Mission régionale d'autorité environnementale

**Avis en date du 11 mai 2018
de la Mission régionale d'autorité environnementale d'Île-de-France
sur le projet de prolongement du tramway T3b à l'ouest
dans les 16^e et 17^e arrondissements de Paris**

« Localisation du périmètre d'intervention du projet sur les feuilles au 1/2000e de l'Atlas du PLU »
Extrait de la Carte 27 – Pièce F

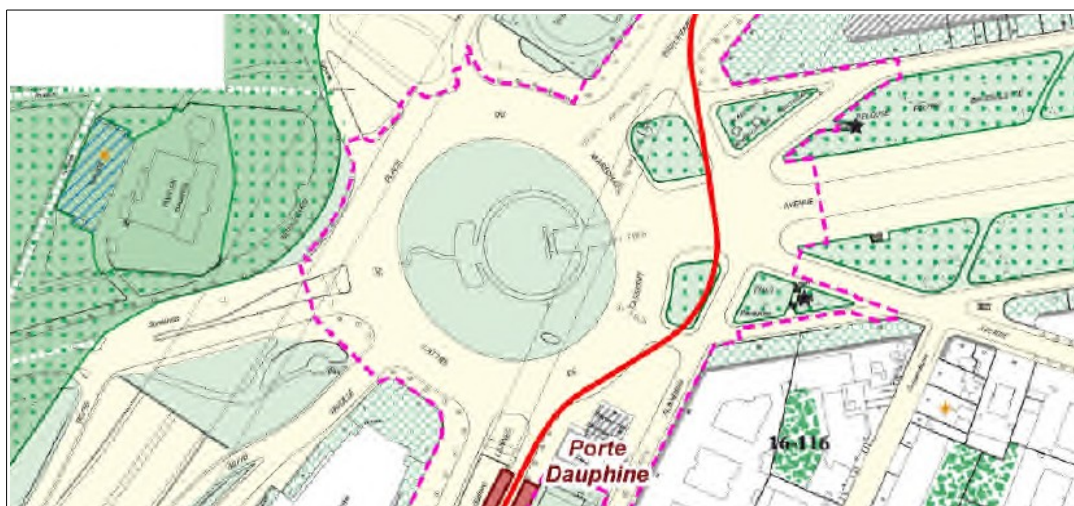
Cette mise en compatibilité du PLU est clairement présentée, hormis en ce qui concerne le champ d'application de la modification apportée au règlement de la zone UV, qui formellement porte sur l'ensemble de la zone UV, avec potentiellement un champ plus large que ce qui est strictement nécessaire pour la réalisation du projet. Ainsi, si l'on considère la carte ci-avant, des interventions seraient rendues possibles sur l'îlot central arboré de la Place du Maréchal de Lattre de Tassigny, ce qu'exclut la description du projet.

La MRAe recommande de rectifier l'amendement prévu au règlement de la zone UV afin d'en ajuster graphiquement la portée à ce qui est nécessaire pour le projet.

Linéaire de voies plantées et taux de couverture végétale des voies – source : APUR / étude d'impact

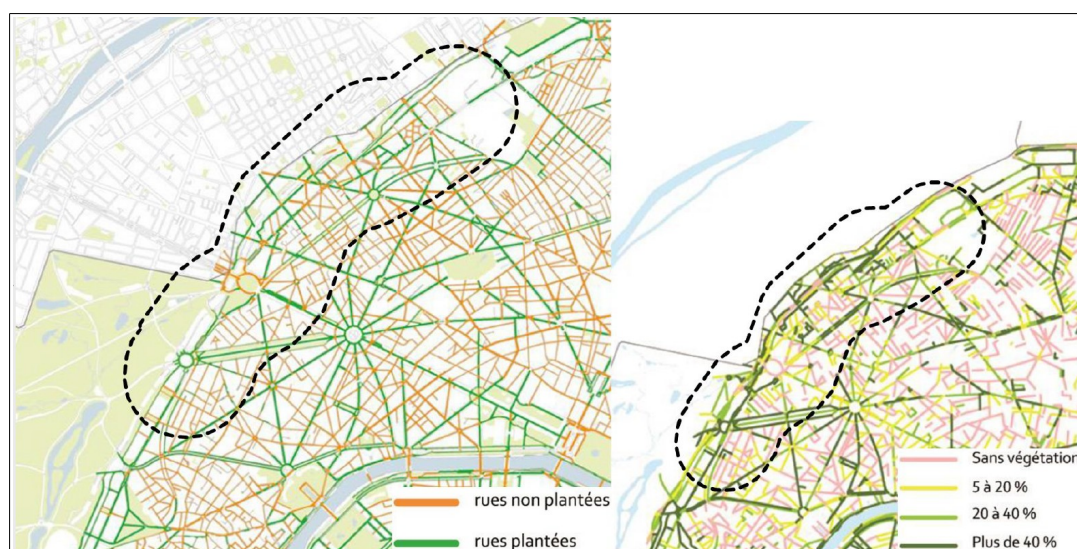
En ce qui concerne le rôle du végétal dans la perception du paysage et plus généralement comme vecteur de qualité de vie, l'étude d'impact présente un chapitre intitulé « l'espace public comme support du patrimoine végétal » (pages 159-161). Celui-ci offre un panorama de la présence végétale au sein de l'aire d'étude, qui mériterait d'être développé pour les entités pertinentes directement concernées par le projet.

En effet, la continuité des allées plantées le long des boulevards des Maréchaux est l'une des caractéristiques principales du secteur. Celle-ci est visible sur la carte de la page 160 mais pas réellement mise en valeur par l'étude d'impact. Une caractérisation par séquence des alignements concernés serait appréciée. De plus, le dossier propose des considérations éparses sur la végétation le long de l'avenue Foch, sur l'îlot central de la Porte Dauphine et en lisière du bois de Boulogne.

Pour la MRAe, il convient de mettre en avant le rôle des espaces verts directement concernés par le projet au sein de la séquence paysagère avenue Foch – Porte Dauphine – bois de Boulogne.
